Les risques de mouvements de terrain sur le site de Morne Calebasse à Fort-de-France (Martinique)

CONSEIL GÉNÉRAL
DE L'ENVIRONNEMENT ET DU DÉVELOPPEMENT DURABLE

Rapport n° : 008932-01

**Les risques de mouvements de terrain sur le site
de Morne Calebasse à Fort-de-France (Martinique)**

Figure 1 :extension du glissement de terrain et représentation des déplacements inclinométriques

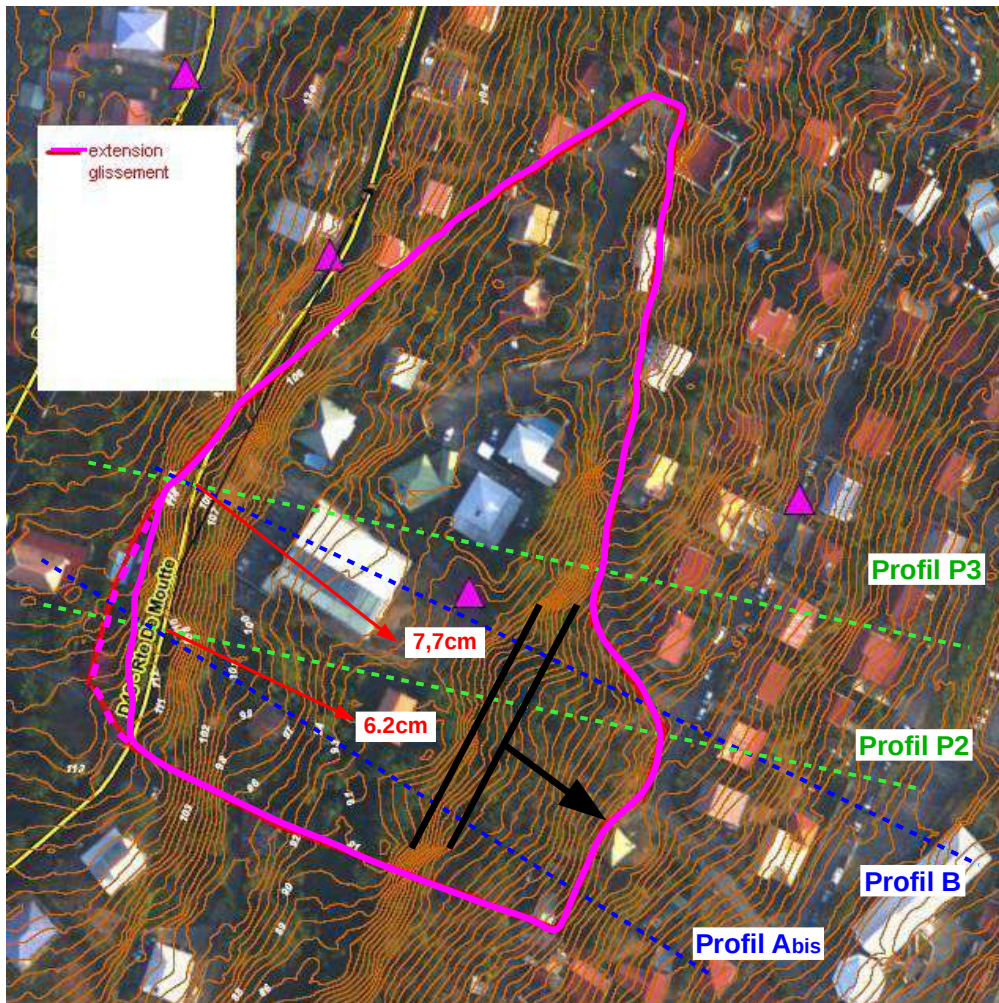
Les champs de déplacement topométriques et inclinométriques mesurés montrent une orientation des déplacements très biaisée par rapport aux profils P2 et P3 finalement retenus au droit de la route. Cela est illustré dans la figure 1. Retenir des profils de calculs P2 et P3 biaisés par rapport aux déplacements constatés est donc susceptible d'introduire de nouvelles incertitudes dans le calcul. Il convient donc de retenir des profils de calculs orientés selon les mouvements tels que les profils B et Abis.

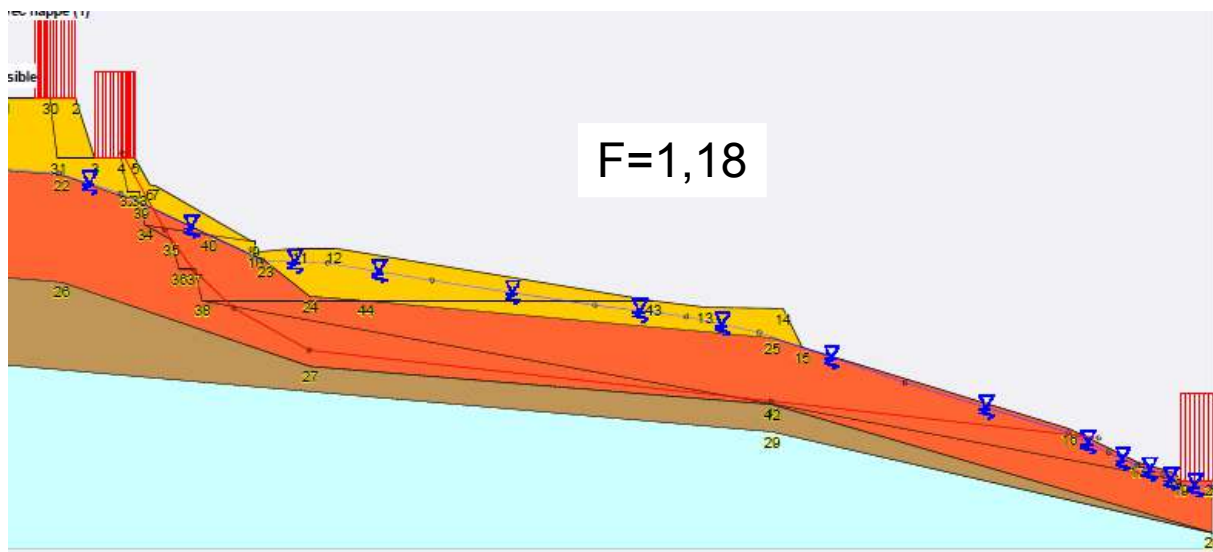
inférieur des angles de frottement mesurés sur les argiles à blocs est de l'ordre de 21° , alors que l'angle de frottement retenu est de 25° . Cela montre que l'angle de frottement retenu est vraisemblablement inadapté. En intégrant les maxima piézométriques mesurés ainsi que les caractéristiques mécaniques communes IMS-Géode (avec une cohésion dans les argiles), le site présentait un coefficient de sécurité initial global de 2,1 avant glissement.

Si l'on néglige toute cohésion dans les argiles au voisinage de la courbe de rupture (hypothèse finalement retenue en exécution), nous obtenons un coefficient de sécurité initial global (sans pondérations) de 1,18 (sur le profil B avec les hypothèses communes).

Ce coefficient global de sécurité de 1,18 ne traduit pas l'équilibre précaire du site et montre une surestimation des caractéristiques mécaniques des sols pouvant se solder par un sous dimensionnement de l'ouvrage. Nous constatons par ailleurs que l'angle de frottement dans les tuffites paraît particulièrement faible si on le compare aux caractéristiques existantes dans la bibliographie (angle de frottement de l'ordre de 30° à 35° plus compatibles avec la nature sableuse de ces tuffites).

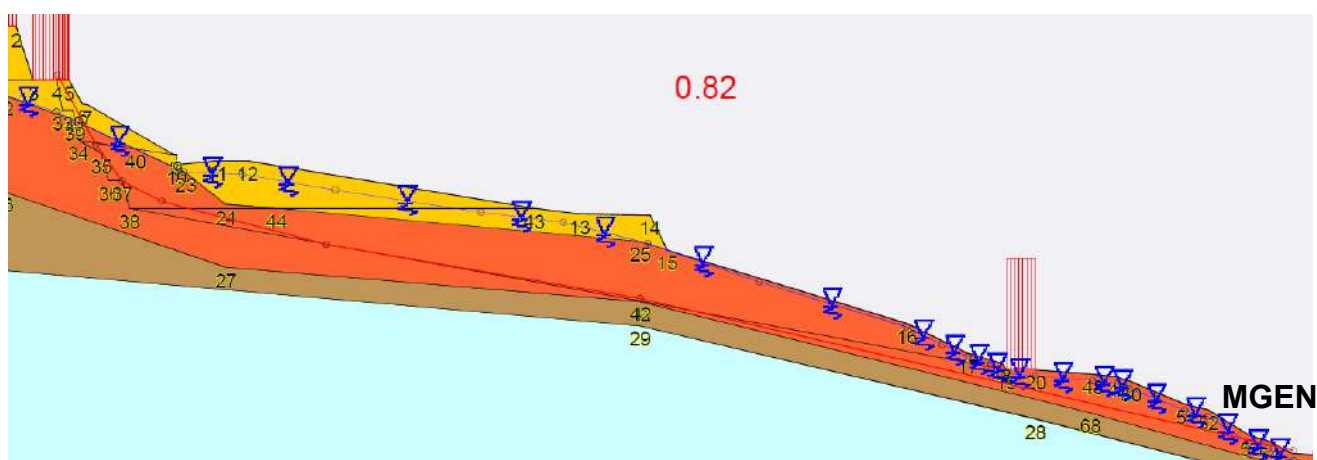
Avec le modèle géotechnique commun retenu et les caractéristiques géotechniques que nous avons obtenues par calage sur le profil B, une régression amont est tout à fait envisageable en absence de confortement, une courbe passant plus en amont ayant un facteur de sécurité global réduit de près de 25 % par rapport à la rupture initialement constatée sur site (il est vraisemblable cependant que les terrains au sommet du versant soient de meilleure qualité, et que la réduction de F soit moins importante).

Cela signifie qu'avec les caractéristiques de cisaillement recalées, une régression amont est parfaitement prévisible. Elle intéresserait une épaisseur de près de 20 mètres sous la route. Ce phénomène a été observé *in situ* après le début des travaux mais n'a malheureusement pas été anticipé (cf. inclinomètre SC1-Exe ainsi que SC2-Exe également cisailé à 19 m). Ainsi, nous pouvons redouter une régression des désordres vers l'amont en l'absence de confortement.

En présence des confortements projetés, et sous réserve du respect des hypothèses de niveau piézométrique, cette régression paraît peu probable et sera limitée.

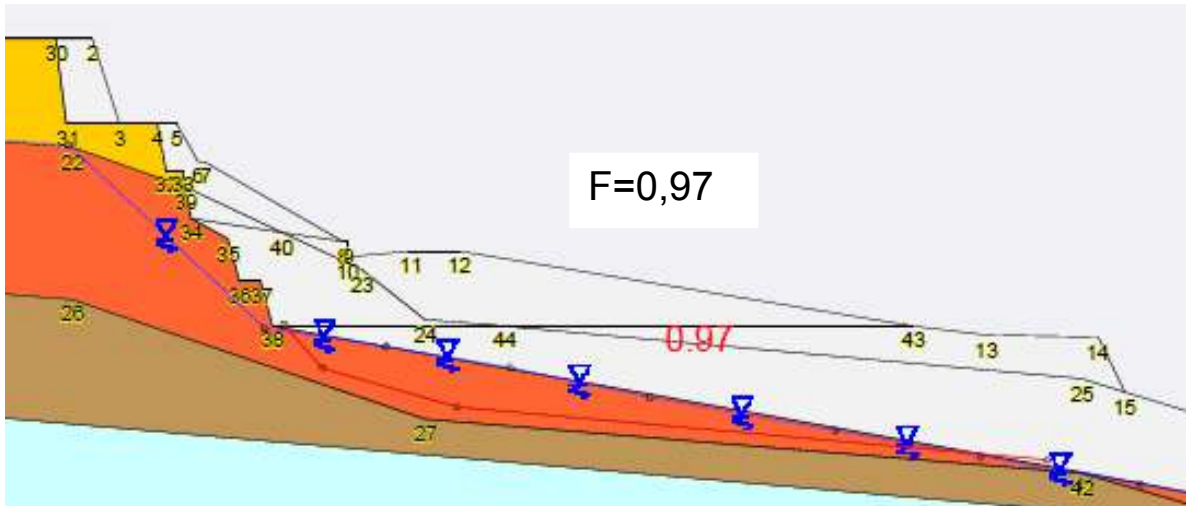
L'analyse de l'état de stabilité à l'aval de la rue Bel Horizon permet *in fine* d'estimer que le risque de progression du glissement vers l'aval est faible. Cette analyse est confortée par l'absence de mouvements inclinométriques en partie basse de versant (inclinomètres SC2 et SC6). Nous recommandons toutefois :

- de neutraliser une bande de l'ordre de 20 mètres entre l'extrémité aval du glissement cartographié sur la figure 1 et les habitations.
- De réaliser des sondages carottés complémentaires ainsi qu'un suivi inclinométrique complémentaire afin d'améliorer la connaissance du modèle à l'aval du glissement et de valider l'absence de mouvements inclinométriques à l'aval du glissement reconnu à ce jour.

Figure 6 : carte schématique de la propagation du glissement vers l'aval

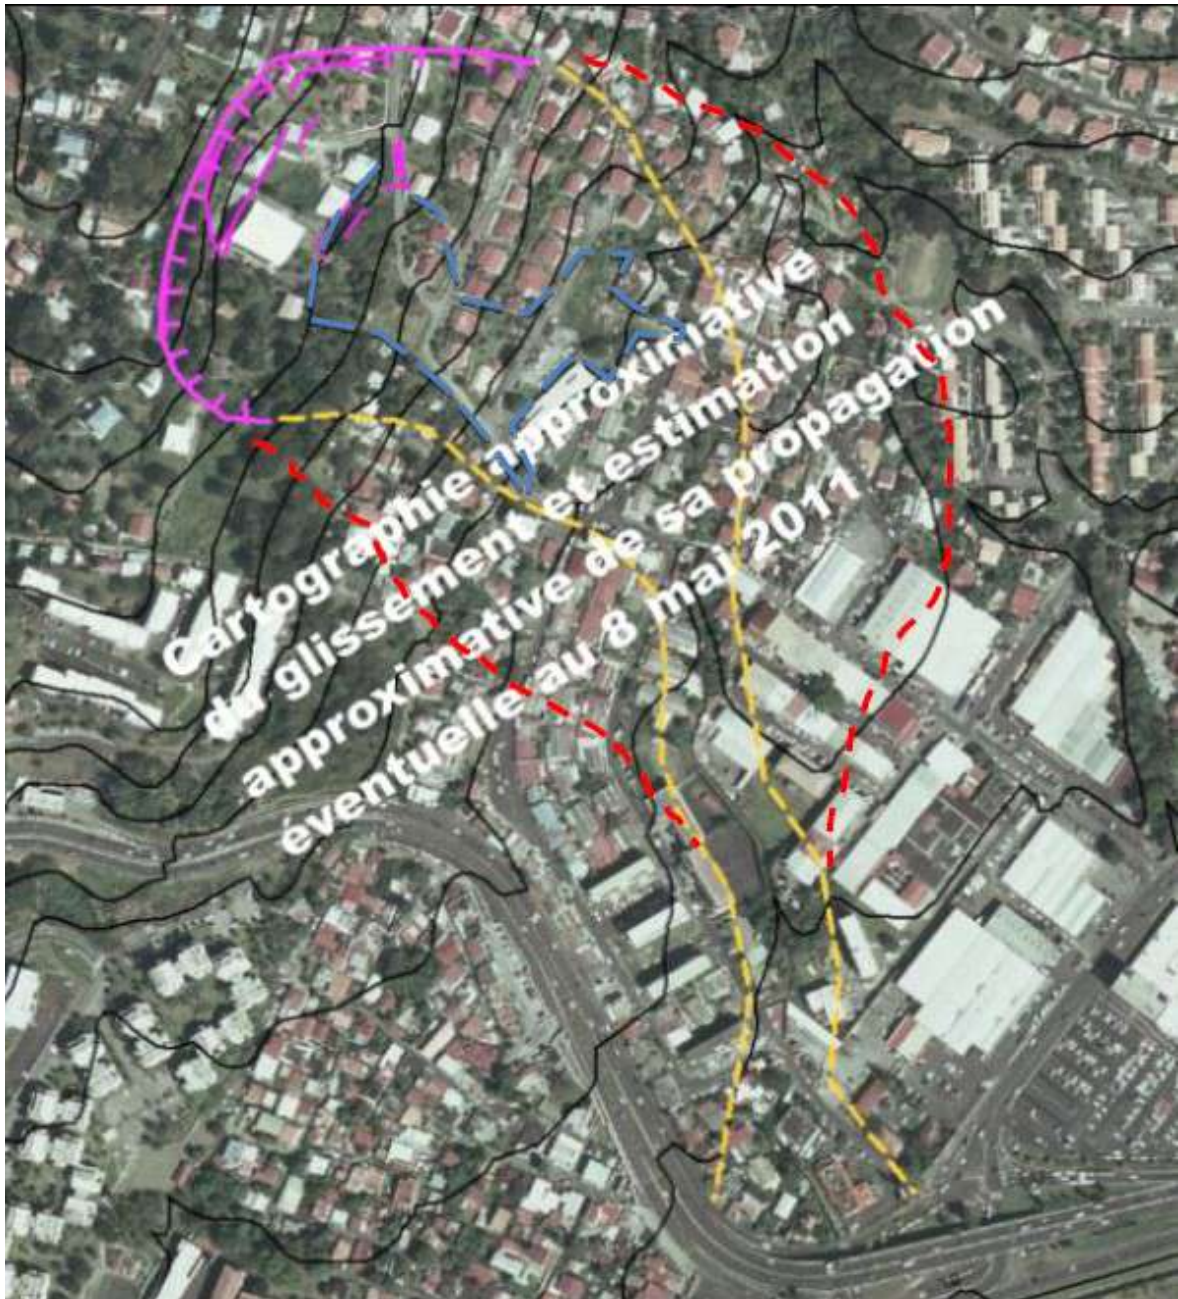
Les volumes constatés ne nous semblent pas compatibles avec l'extension de la coulée boueuse potentielle esquissée par le BRGM.

Cette extension n'a d'ailleurs pas fait l'objet d'une étude approfondie et est d'après le BRGM purement indicative (cf carte suivante).

Cette carte délimiterait de manière schématique une enveloppe très approximative de la propagation du glissement et de la coulée boueuse (estimation purement naturaliste) « s'il venait à rompre en tête du phénomène, avec un volume approximatif de référence (enveloppe orange) et un volume extrême (enveloppe rouge) ». Il est précisé dans le compte rendu que « la réalisation de mesures et de sondages par un BE permettra de contraindre au fil des jours cette cartographie provisoire et approximative ».

Nous pensons in fine que ces deux extensions sont trop pessimistes. En effet l'enveloppe orange représente une surface de près de 7 hectares et l'enveloppe rouge près de 11,5 hectares. Ces deux extensions ne peuvent correspondre à l'extension du glissement de terrain dont l'emprise actuelle représente seulement 2,4 hectares sauf à considérer une progression considérable du glissement vers l'aval. De même, l'analyse conduite montre que ces extensions ne peuvent correspondre à la propagation de la coulée boueuse dont le volume maximal peut être raisonnablement estimé à moins de 5 000 m³ (avec une emprise au sol de l'ordre d'un hectare) si l'on réalise des travaux (de drainage et stabilisation) et 15 000 m³ (soit une emprise au sol de l'ordre deux à trois hectares) en absence de tout confortement et pour un phénomène météorologique extrême.

Scénario : 2

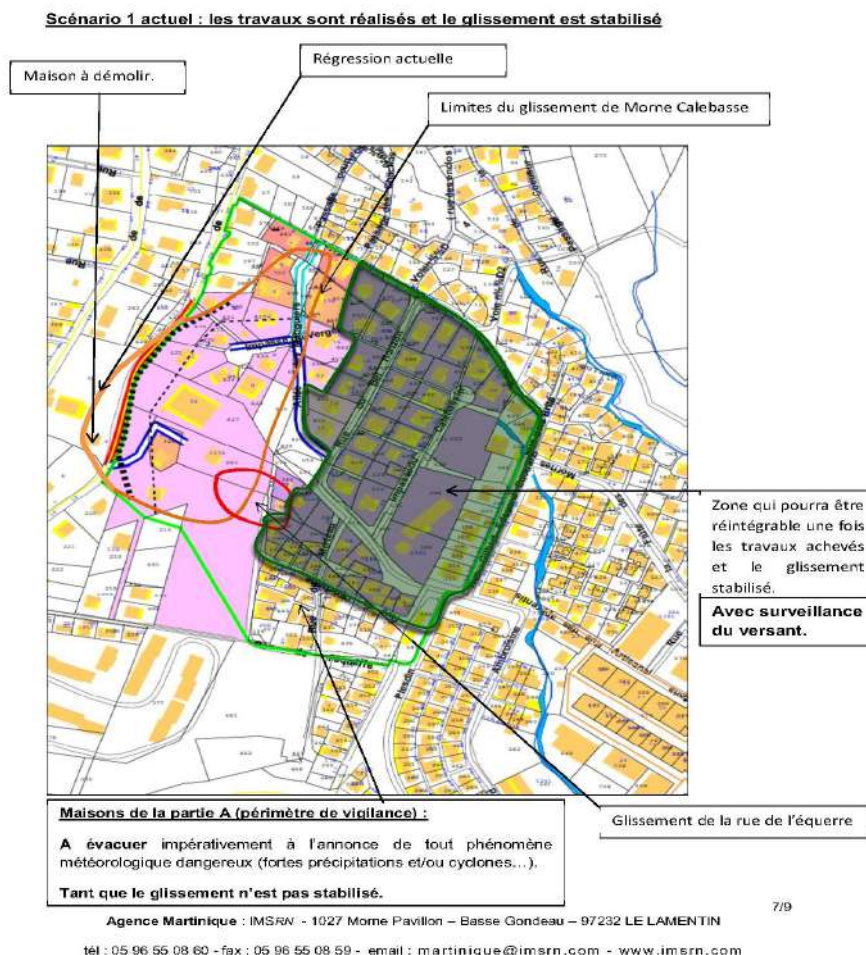
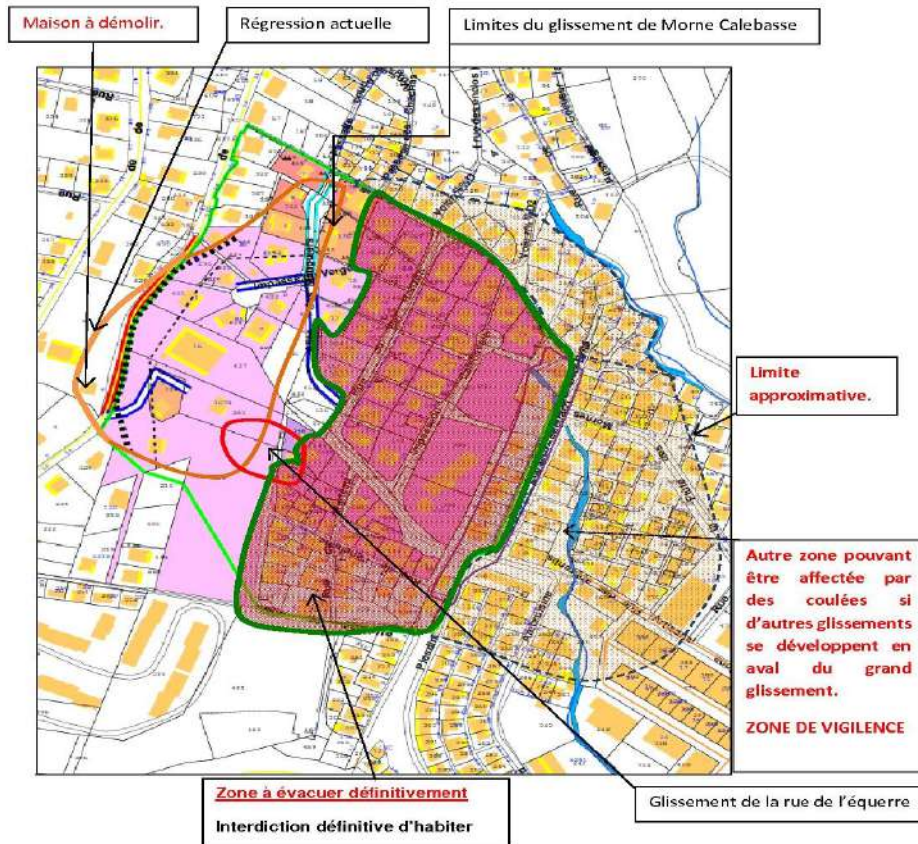
Malheureusement les deux scénarios définissant les zones d'évacuation et de vigilance envisagées par la ville reposent sur l'extension indicative et maximaliste des phénomènes esquissée par le BRGM. Cette démarche conduit à des zones d'évacuation et de vigilance excessivement sécuritaires. Nous reproduisons ci-après, pour mémoire, les deux scénarios envisagés par la ville :

les travaux sont arrêtés et le glissement n'est donc pas stabilisé.

Figure 7 : contour du glissement principal proposé (en trait magenta continu) et parcelles expropriées (en vert foncé et en vert pomme).

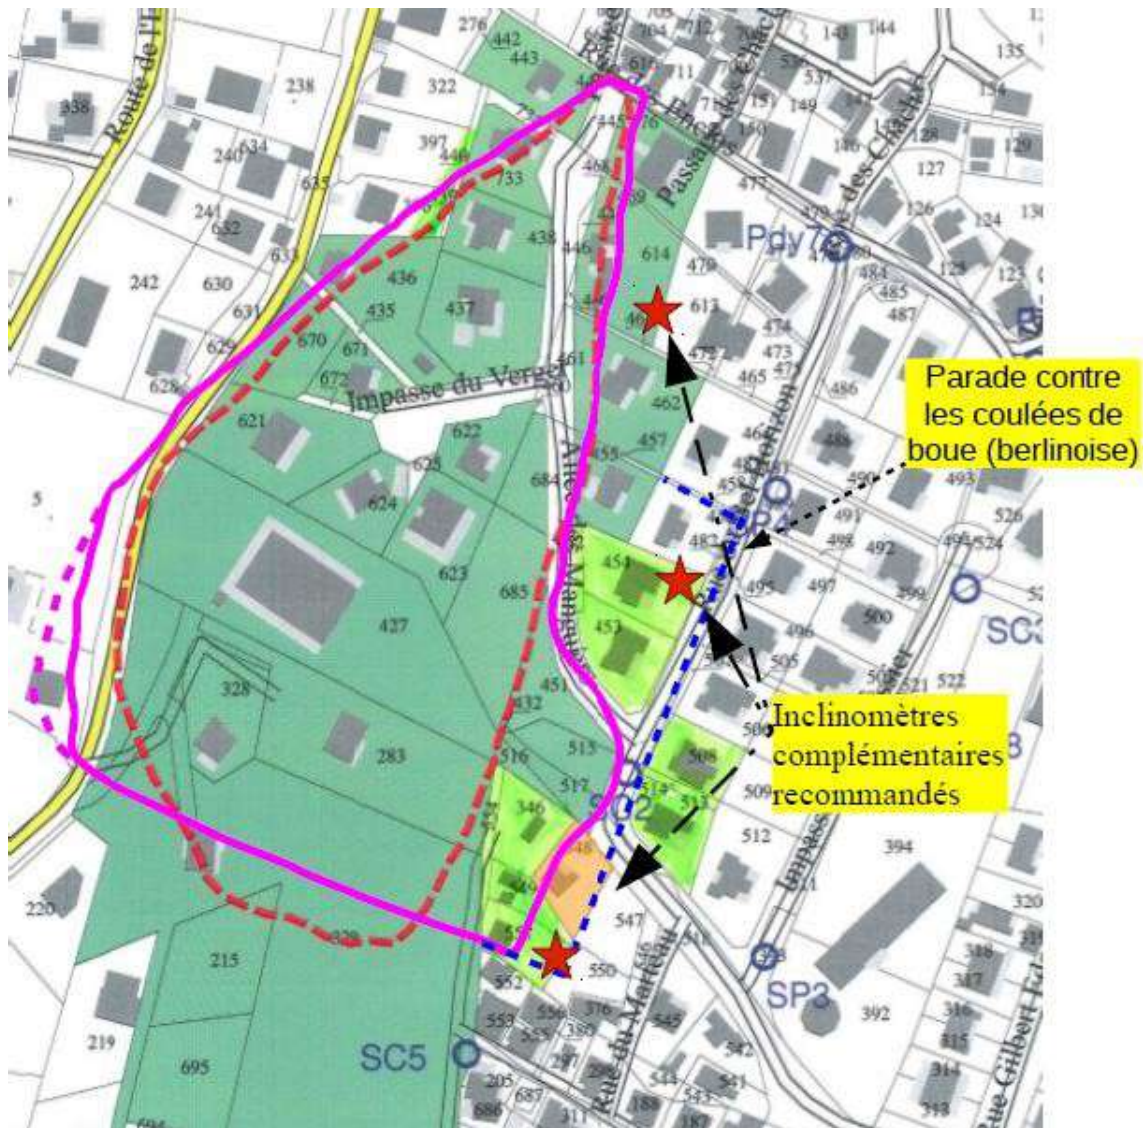
La figure 7 montre l'extension du glissement et les parcelles évacuées définitivement.

Il paraît raisonnable de compléter ce dispositif par l'expropriation de la parcelle 548 (en orange) ce qui permet de disposer à l'aval du pied de glissement d'une zone tampon homogène de l'ordre de 20 m par rapport aux habitations restantes.

- Dans l'hypothèse d'une coulée boueuse résiduelle de 5000m³, la figure 7 illustre l'extension de la parade anti-coulée qui nous semble nécessaire. On voit dans la partie nord de la parade que la parcelle 456 n'est malheureusement pas sécurisée. Il conviendra d'étudier son expropriation ou une mesure alternative de sécurisation vis-à-vis de la coulée.
